Nota tecnica di risposta alla Nota SABAP del 24/09/2019**Prescrizione A19 del DM-2014-0000275****Elettrodotto 380 kV semplice terna
"S.E. Colunga - S.E. Calenzano" ed opere connesse**

RGDR04002B1830995

La presente integrazione risponde alle richieste della Nota della Soprintendenza ABAP per la Città Metropolitana di Firenze e le Province di Pistoia e Prato del 24/09/2019, relativamente alla verifica di ottemperanza alla prescrizione A19 del D.M. n. 275 del 17/11/2014, richiamate nella nota MIBACT n. 0003901-P del 31/01/2020.

Figura 4: PDV 1 - STATO DI PROGETTO CON SOSTEGNI TUBOLARI - Visuale dal margine sud-est dell'abitato di Ca' Nove. Sono visibili i sostegni 104, tipologia tubolare (h=40,7 m) e 105, tipologia a traliccio (h=35 m).

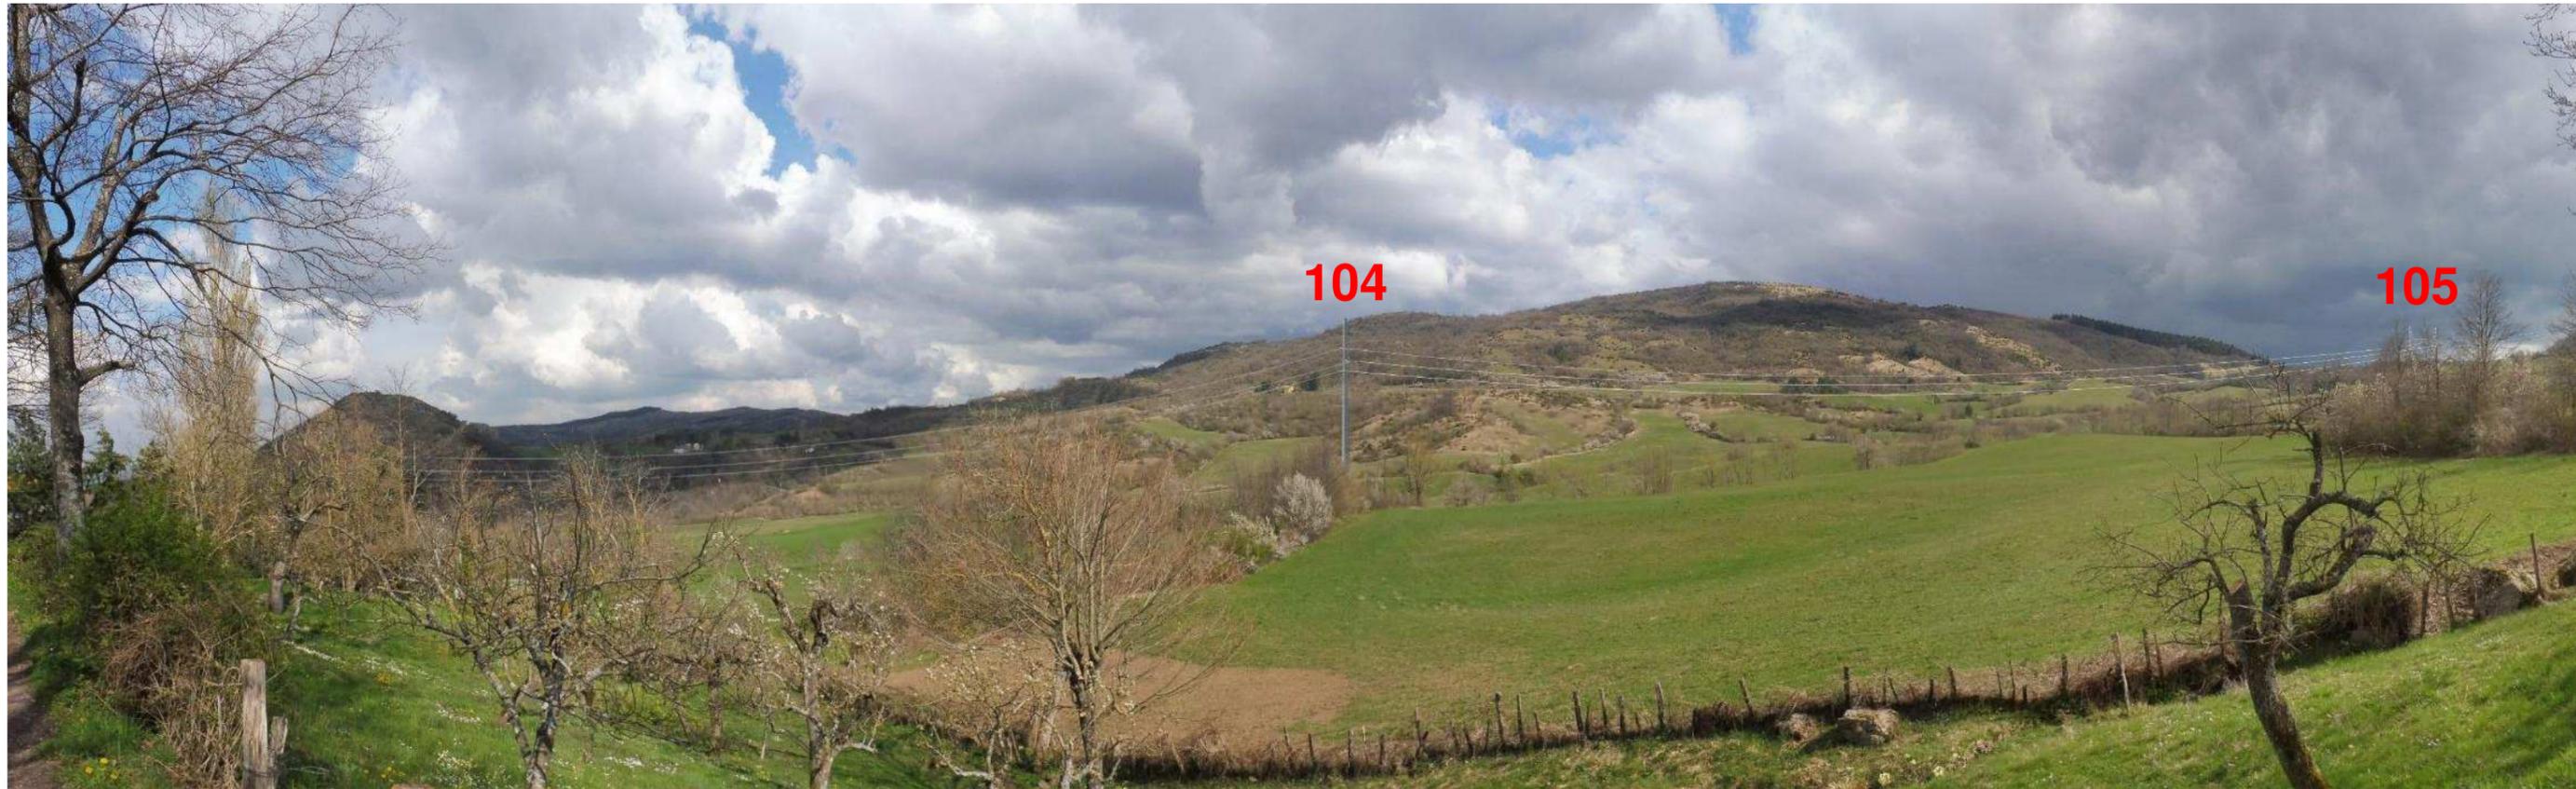
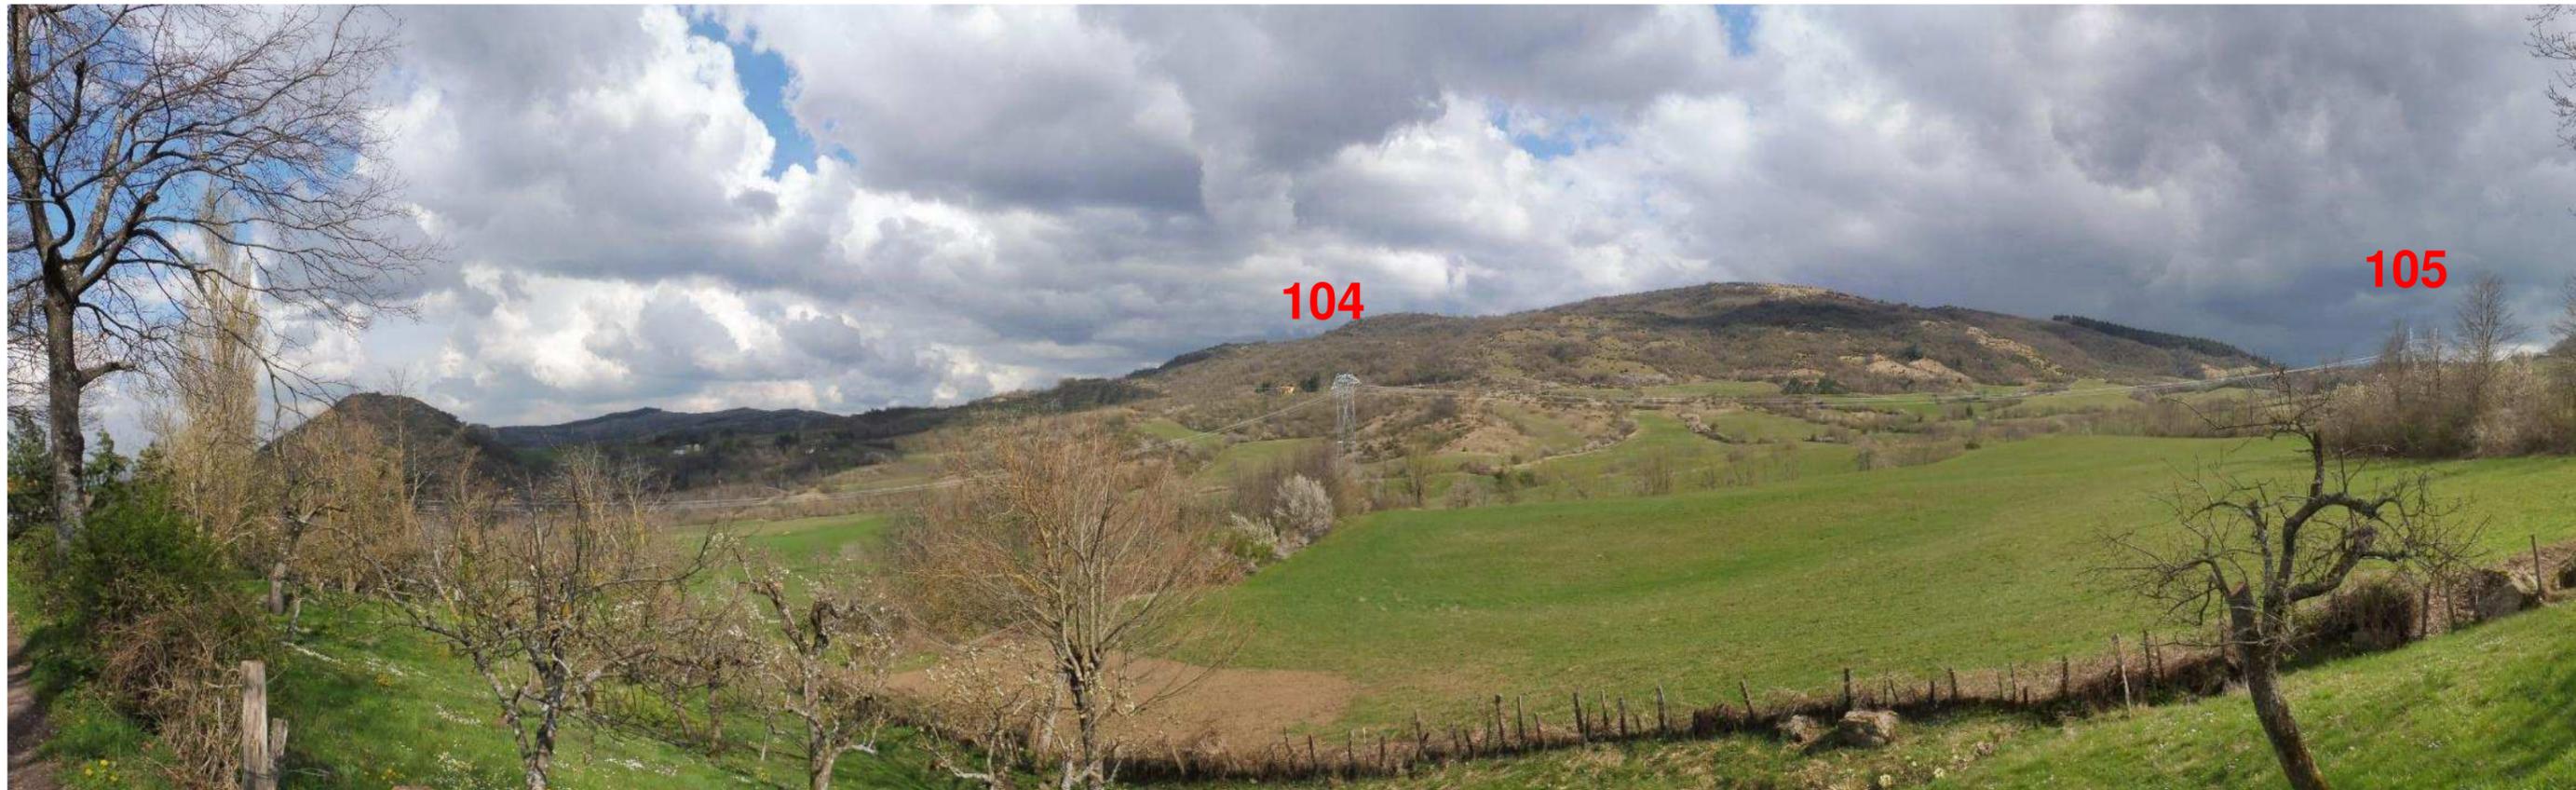
“In riferimento all'uso dei sostegni monostelo, si fa presente quanto segue: il loro uso è preferibile all'uso del traliccio per il minore ingombro a terra e per la forma più snella e compatta. Tuttavia non sono presenti, negli elaborati integrativi trasmessi da Terna per la verifica di ottemperanza, informazioni relative al dimensionamento dei sostegni monostelo, con particolare riferimento ad altezza e diametro, tali da poter esprimere una valutazione di carattere paesaggistico. Si richiede, pertanto, una nota tecnica integrativa, corredata con fotoinserimenti e tabella comparativa tra soluzioni a traliccio e soluzioni monostelo, tale da fornire adeguato supporto per la valutazione di competenza”.

Come si evince dalla tabella sopra riportata, la soluzione tubolare nel tratto in esame comporta un generale innalzamento delle altezze totali dei sostegni rispetto alla soluzione approvata con DM 0000275 del 17/11/2014, legato all'aumento dell'altezza della testa del sostegno.

Il cambio della tipologia comporta però un minore ingombro al suolo dei sostegni, con una riduzione del taglio della vegetazione sia in coincidenza della base del sostegno, sia in campata, dovuto alla riduzione della larghezza del fascio dei conduttori disposti in piano.

Figura 5: PDV 1 - STATO DI PROGETTO CON SOSTEGNI A TRALICCIO - Visuale dal margine sud-est dell'abitato di Ca' Nove. Sono visibili i sostegni 104, tipologia a traliccio (h=37.4 m) e 105, tipologia a traliccio (h=35 m).
